タッチパネル・システムズ株式会社
〒222-0033
神奈川県横浜市港北区新横浜 1-19-20
SUN HAMADA BLDG.2F
電話:045-478-2161 Fax:045-478-2180
営業部

ET1928L 製品変更のご案内

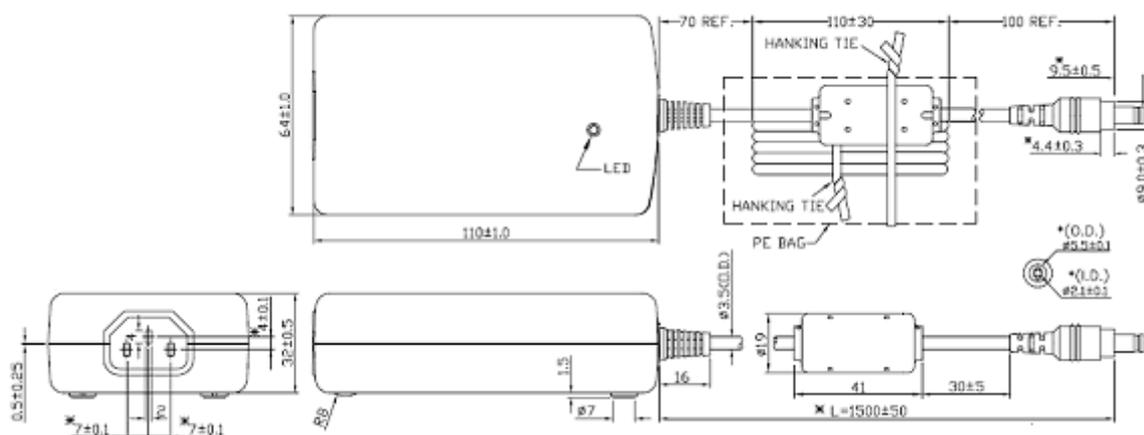
さて、弊社タッチモニター製品 ET1928L-8CJA-1-**-G に使用しております AC 電源アダプタにつきまして、新たな欧州規則による効率値:Efficiency Level V への適合のため、AC 電源アダプタを変更する事となりました。これにともないタッチモニター本体の仕様も変更になってまいります。新しい AC 電源アダプタには弊社タッチモニター製品の別のラインアップであります ET1928L-8CJM-1-**-G に使用しているものと同じものを使用する事とし、ET1928L-8CJA-1-**-G としては製造中止の上、今後タッチモニター製品としては下記の通り ET1928L-8CJM-1-**-G への統合を行ってまいります。

項目	製造中止製品	後継製品
製品名 (製品コード)	ET1928L-8CJA-1-BG-G (E557120)	ET1928L-8CJM-1-BG-G (E225349)
	ET1928L-8CJA-1-GY-G (E767383)	ET1928L-8CJM-1-GY-G (E101368)
取得規格	IEC/UL/EN60950、 VCCI クラス B、FCC クラス B、 CE マーキング、c-UL	IEC/UL/EN60601-1、IEC/EN60601-1-2、 IPX1、VCCI クラス B、FCC クラス B、 CE マーキング、c-UL
AC アダプタ名	LSE9901B1260	HES49-12040
